項目	環保署審查意見	工業局辦理情形說明
八	地下水民1測站監測項目值多項偏高，報告指出係水源有所更改，請補充說明其更改情形，對水質之影響及如何因應。	1. 民1井自民國90年第一季起，由採樣結果顯示，地下水水質與以往歷年之檢驗結果有顯著之差異，後經訪談民1井所有人，得悉原民1井(井深不可考)已報廢停用，目前採樣檢測之水井係原址重新鑽鑿之新井(井深約30公尺)。 2. 由於工業區施工期間之監測計畫中，利用工業區外圍民井進行地下水水質採樣檢測工作，主要在於比對工業區內外之地下水水質是否因開發行為而有所異常，而工業區內之地下水水質監測工作中，以監測最有可能遭受污染之淺層地下水水質為主(深度在30公尺以內)，因此，目前現有之民1井水質應較能符合上述做為比對工業區內外地下水水質之目的。 3. 新民1井與原民1井(已報廢)雖位於同一地點，但可能因井深不同而使水質有所差異，雖新井符合監測目的，惟為了與以往檢測結果有所區別，民1井之編號將修改為民1-1，加以區別。

雲林離島式基礎工業區施工期間環境監測98年第2季
(98年04月~06月報告)行政院環境保護署審查意見回復情形

臭氧圖 3.1.1-4 更新如下

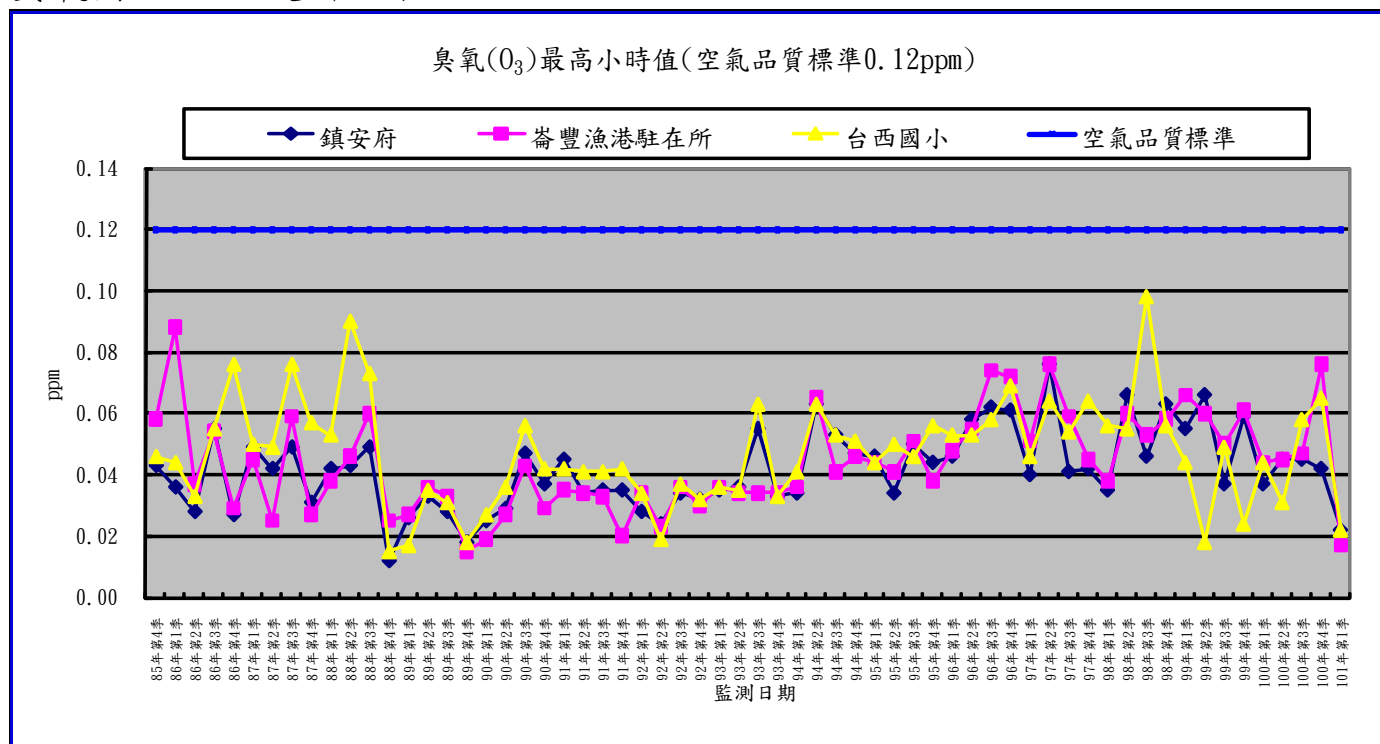
雲林縣政府意見	意見回覆
十、請於第 2.6 節中增加探討總溶解固體物、硫酸鹽、氯鹽、及其他鹽化指標項目。	十~十一、謝謝指教，本季報調查內容是依據 91 年通過之「雲林離島式基礎工業區開發計畫施工期間環境監測計畫變更內容對照表」進行監測及撰寫，而總溶解固體物、硫酸鹽、氯鹽項目及 VOCs 項目，因非屬原環評書件內容，故未納入季報分析。
十一、同上，請於第2.6節中補充VOCs監測結果說明。	
十二、由附錄四-6-8顯示，SS02重金屬檢測未依環檢所認可檢項，請說明理由。	十二、本計畫地下水重金屬檢測方法係以環檢所公告之水中銀、鎘、鉻、銅、鐵、錳、鎳、鉛及鋅檢測方法 (NIEA W306.52A)進行檢測分析，唯 SS02 水質鹽度偏高，該方法不適合高鹽度水樣之直接測定，為求得具代表性之數據，SS02 乃改以海水中鎘、鉻、銅、鐵、鎳、鉛及鋅檢測方法(NIEA W309.22A)進行檢測。
十三、請補充各監測井採樣方式及採樣深度等現場採樣資訊，並檢附現場採樣紀錄。	十三、謝謝指教，將於第 2 季予以補充。
十四、「地下水污染監測基準」已於100年更名為「地下水污染監測標準」，請修正。	十四、謝謝指教，將於第 2 季予以修正。
